CONVENIO
CONSEJO NACIONAL DE VIALIDAD
UNIVERSIDAD DE COSTA RICA

INFORME AUDITORIA TECNICA
PLANTA ASFALTICA SANCHEZ
CARVAJAL, ZONA SUR

MAYO, 2000

VISITA DE AUDITORIA TECNICA DE PLANTA ASFALTICA DE SANCHEZ CARVAJAL, ZONA SUR

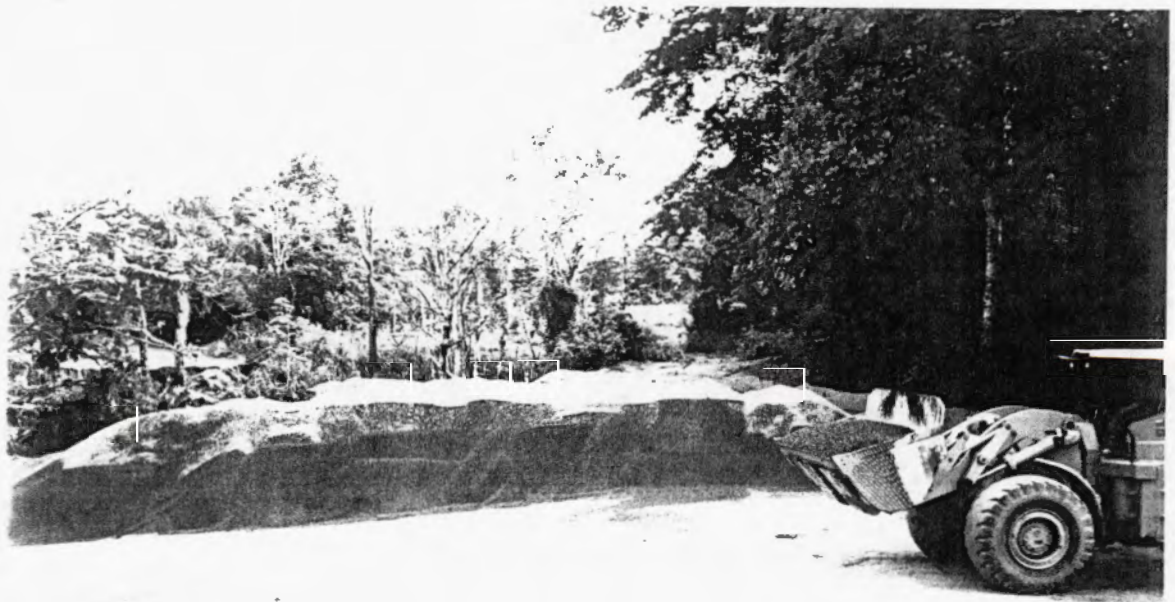
La toma de agua del río para lavado debe ubicarse en un sitio donde se logre obtener agua limpia (sin tierra) para hacer el lavado. Por otra parte, se observa que la carga del material en la tolva de entrada tiene gran cantidad de tierra incorporada y mezcla de toda clase de piedra de río. Debería haber más preocupación por eliminar parte de esta tierra en la entrada al proceso para que luego no se dificulte mucho el proceso de lavado.

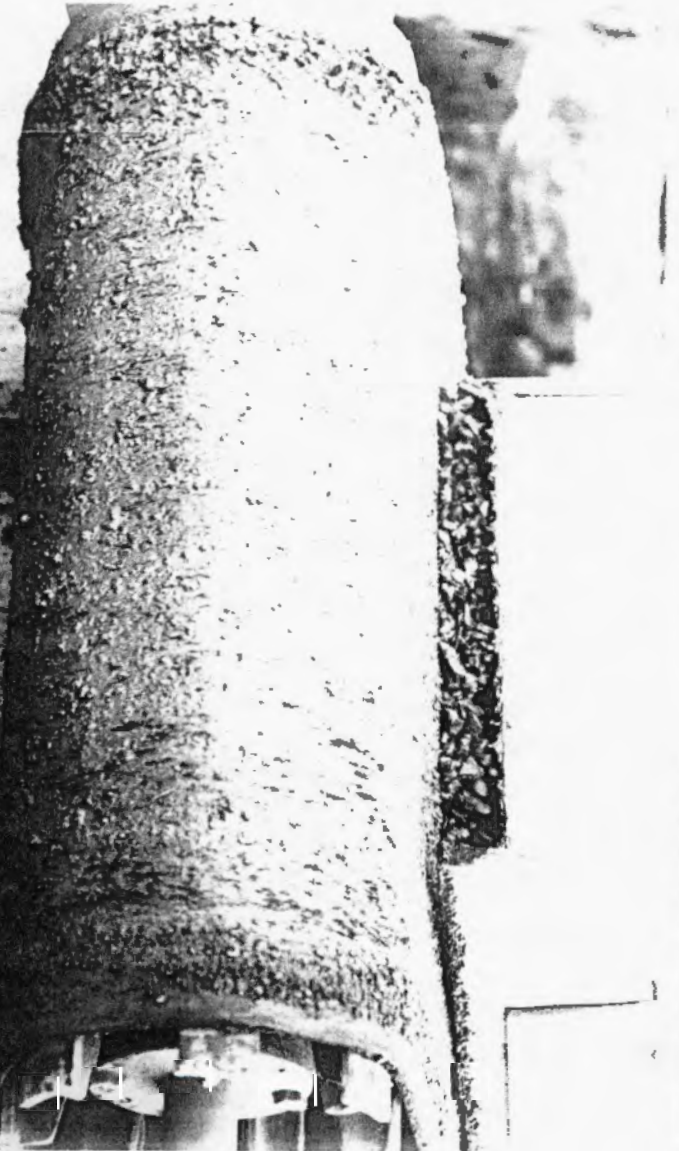
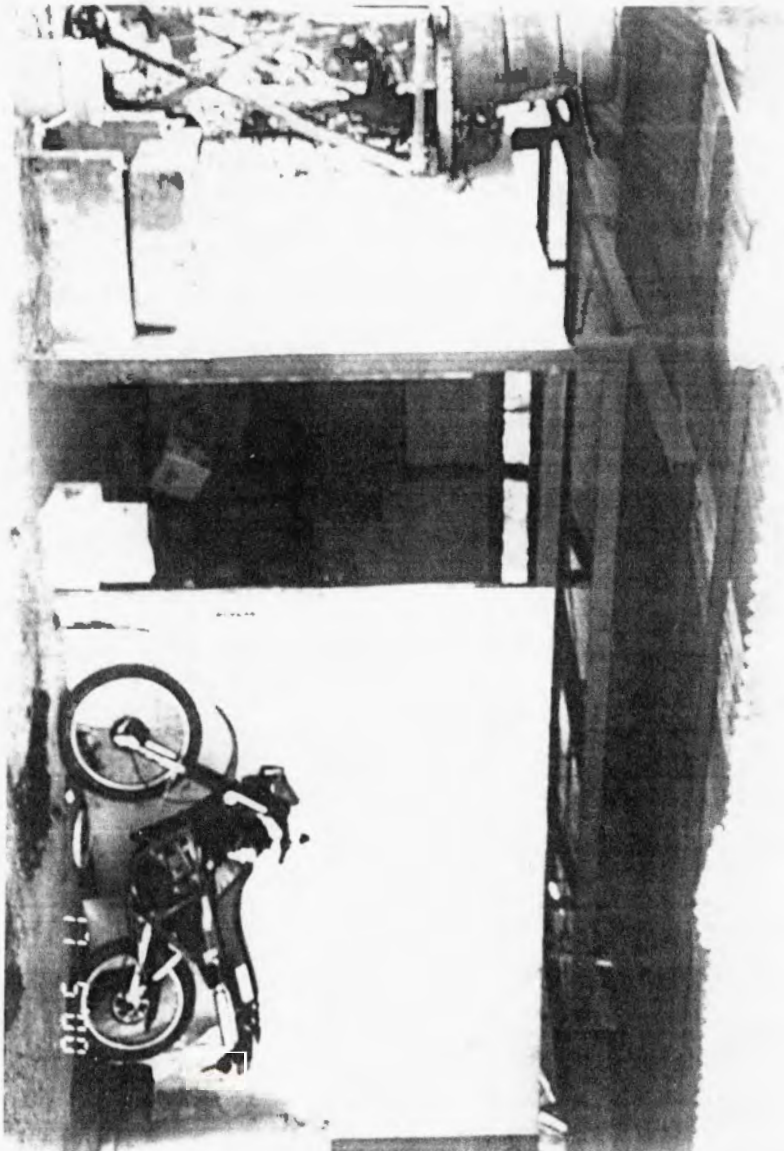
El sistema de lavado se compone de tres tuberías con agujeros que rocían agua sobre el sistema de tamices vertical que separa la cuarta, quartilla, quinta y polvo. Una disminución del caudal de agua hace que el proceso no lave correctamente los agregados.

La salida de polvo de piedra, es una descarga general de todos los residuos finos del proceso. Por esta razón el polvo de piedra tiene mucho material no deseable. Aquí parece necesario hacer una instalación especial al proceso para depositar este polvo en un tanque de sedimentación para hacer lavado (no por gravedad), sino por inundación (hacia arriba) con el fin de lograr eliminar estos finos que acarrea el río.
